**Forum mondial de l'harmonisation des Règlements
concernant les véhicules****190^e session**

Accord de 1958 :**Examen de projets d'amendements à des Règlements ONU existants,
soumis par le GRSP****Proposition de complément 2 à la série 03 d'amendements
au Règlement ONU n° 127 (Sécurité des piétons)****Communication du Groupe de travail de la sécurité passive***

Figure 12
Zone d'impact du pare-brise

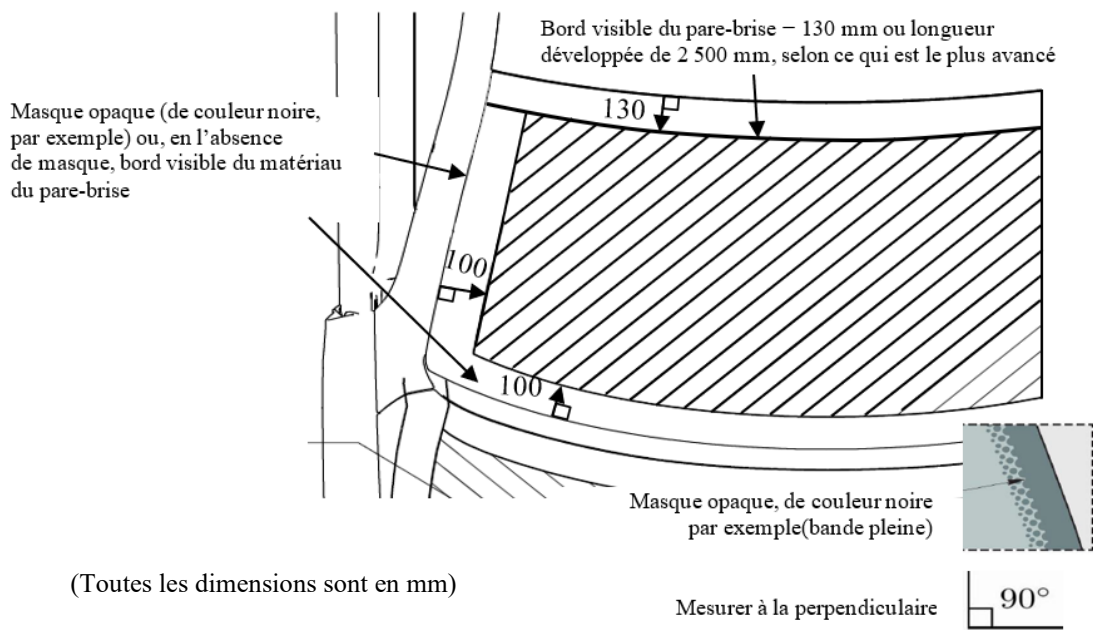
Paragraphe 2.44, ajouter les figures 12 et 13 et lire :

- « 2.44 “Zone d’impact du pare-brise”, une zone située sur la face externe du pare-brise, délimitée (voir fig. 12) :
- a) Vers l’avant, par une ligne située à 100 mm en arrière du masque opaque du pare-brise. En l’absence de masque opaque, la ligne se mesure à partir du bord avant visible du matériau du pare-brise ;
 - b) Vers l’arrière, par une longueur développée de 2 500 mm ou par une ligne située à 130 mm en avant du bord arrière visible du matériau du pare-brise si celui-ci est situé plus en avant dans une position latérale donnée ;
 - c) Sur les côtés, par une ligne située à 100 mm à l’intérieur du masque opaque du pare-brise. En l’absence de masque opaque, la ligne se mesure à partir du bord latéral visible du matériau du pare-brise.

Pour les alinéas a) et c), la distance de 100 mm doit être mesurée au moyen d’un mètre ruban plaqué sur la surface extérieure du véhicule à un angle de 90° avec la tangente à la limite du masque opaque ou, en l’absence de masque opaque, à partir du bord visible.

Pour l’alinéa b), la distance de 130 mm doit être mesurée au moyen d’un mètre ruban plaqué sur la surface extérieure du véhicule à un angle de 90° avec la tangente au bord arrière visible du pare-brise.

Figure 13
Définition du coin supérieur en utilisant la distance la plus courte

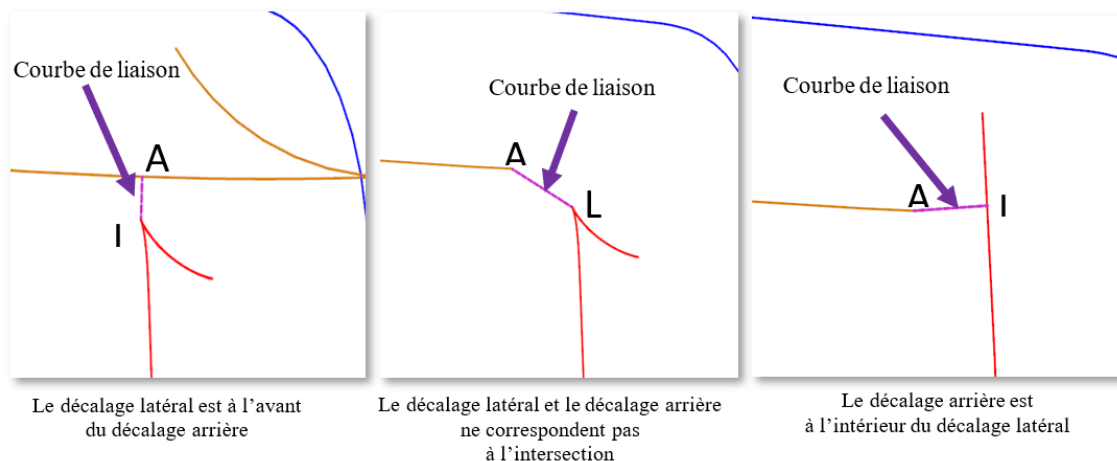
En fonction de la configuration, s'il n'y a pas d'intersection entre les lignes définies aux alinéas b) et c), ce qui donne une zone d'impact sans délimitations, le marquage doit être modifié en utilisant la distance la plus courte pour délimiter ladite zone d'impact (voir fig. 13).

Figure 15
Cas particulier dû à l'absence
de « point P » unique

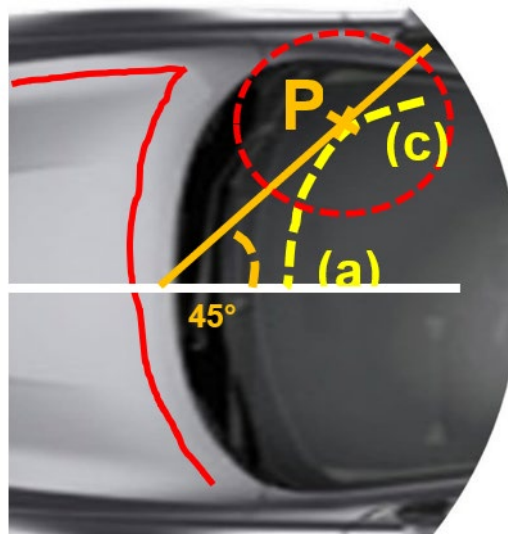
En l'absence de point P unique à l'intersection des lignes définies aux alinéas a) et c) du paragraphe 2.44, le point P est défini par le premier contact d'un plan vertical coupant le plan médian longitudinal vertical du véhicule à un angle de 45° avec la transition a) – c) de la limite de la zone d'impact du pare-brise, comme indiqué à la figure 15.

Figure 16
Graphique et formule du critère relatif à l'à-coup

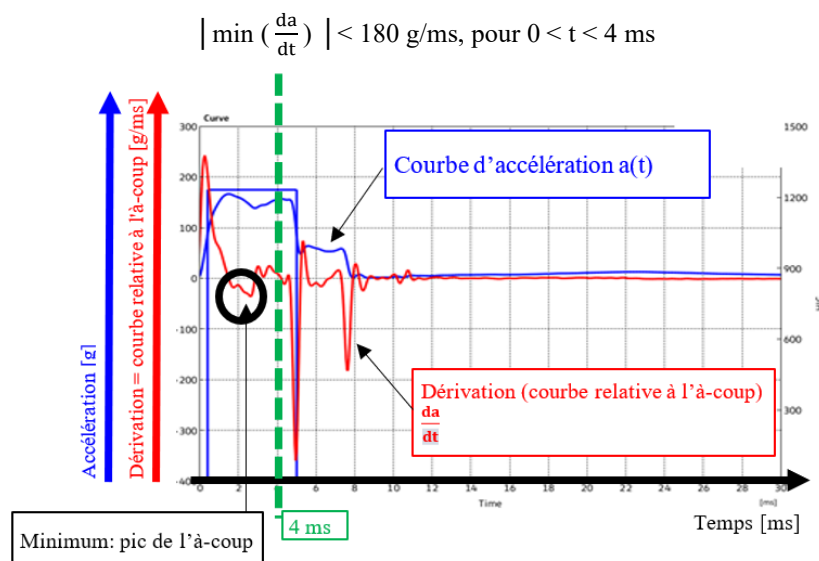
Paragraphe 2.48, ajouter la figure 16 et lire :

- a) La valeur absolue de la valeur minimale de la dérivée de l'accélération de la tête factice par rapport au temps est inférieure à 180 g/ms pendant les 4 premières millisecondes qui suivent le choc initial de la tête factice contre le pare-brise, comme indiqué à la figure 16 ; ou,
